工程指示 / 要求簡箋(E.I.)

工程指示編號：EI/2871 / 20

工程名稱：青衣明翹匯

工程項目：幕牆單元件 - 裝飾綫

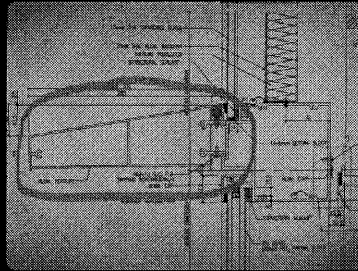
根據東莞廠 12 月 31 日微信，有關有裝飾綫的單元件幕牆件，
 現確定此裝飾綫(紅圈部分)不用在廠裝，但需要跟單元配套在一起出貨。
 另，回復質量檢驗報告，詳附頁③。

@黃瑛梅 有關有裝飾線的單元幕牆件，現確定此裝飾線（紅圈部份）不用在廠裝，但需要跟單元配套在一起出貨，有關的指示會下星期一出日確認作紀錄
